Veillez prendre en compte les modifications et corrections au CCTP suivantes :

## Modifications et corrections au CCTP - Marché Vidéoprotection

1) Local PSU :

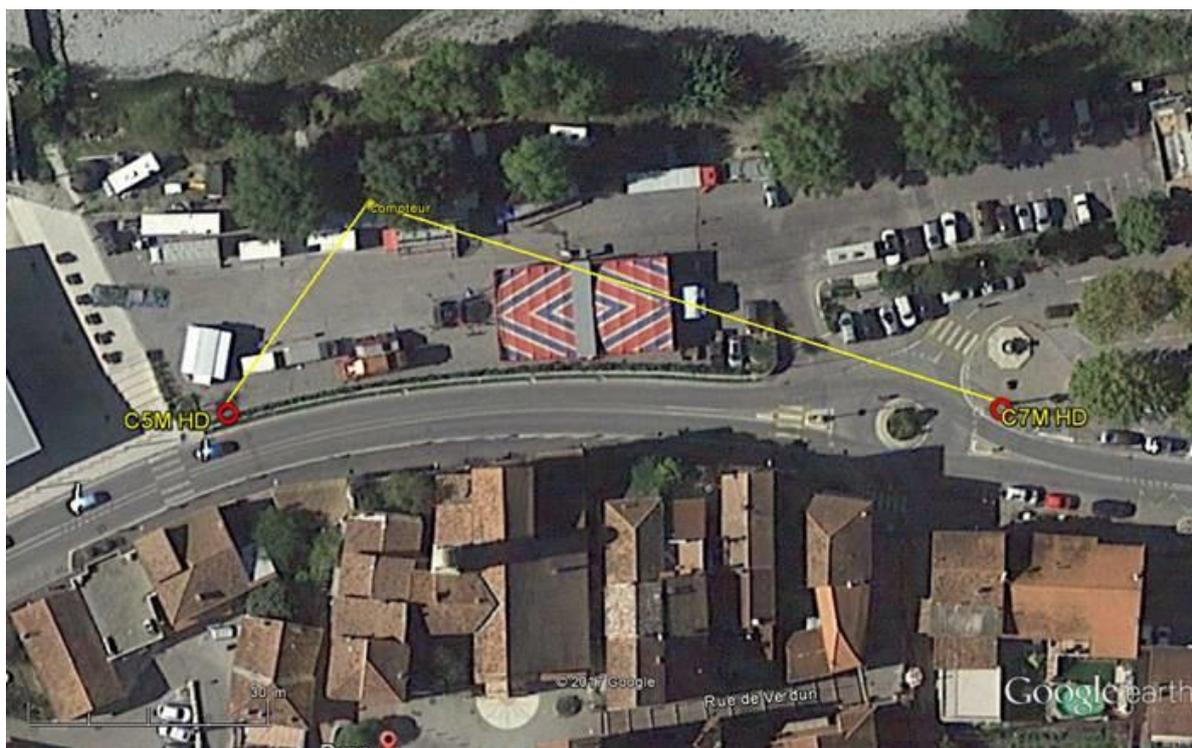
La mise à disposition du point de raccordement électrique est à la charge de la Commune.

A minima, une ligne électrique 3G2,5<sup>2</sup> dédiée sera disponible dans le local PSU. Elle sera protégée par un interrupteur différentiel type Hi (ou Si) dont les caractéristiques seront à communiquer par la société retenue.

La climatisation du local est également à la charge de la Commune. La puissance de refroidissement sera par contre à communiquer par la société qui sera retenue.

### 4) Caméras C10F/C11F :

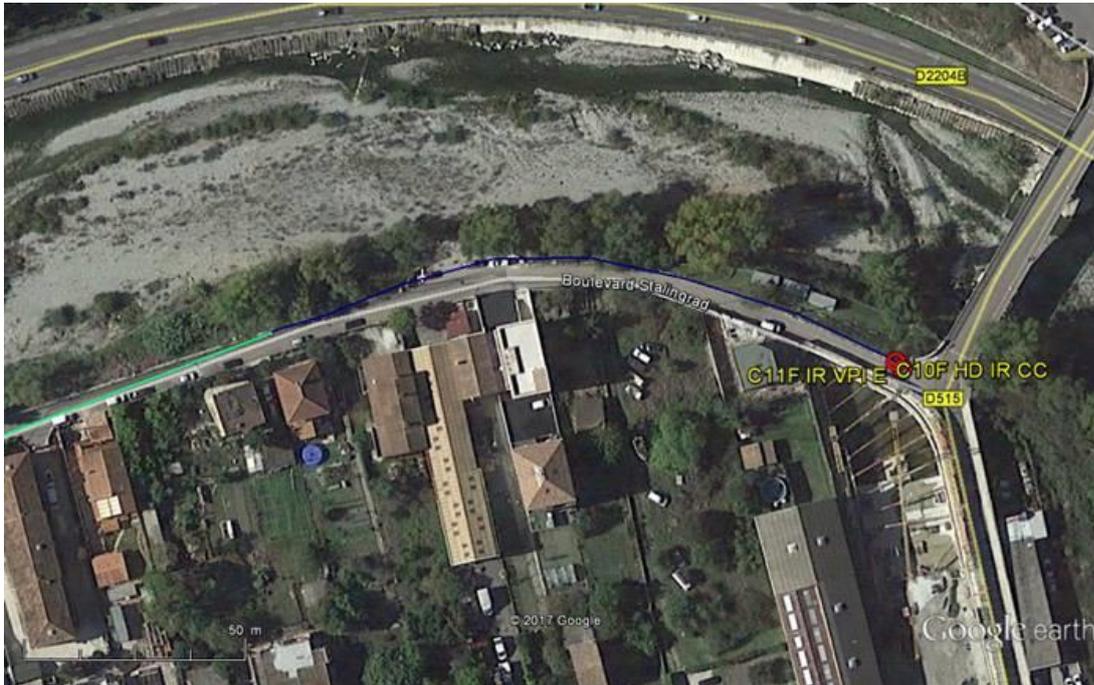
Prévoir jusqu'à 150m de câblage aérien le long des candélabre béton/bois pour déporter l'antenne à cause de la résidence en construction
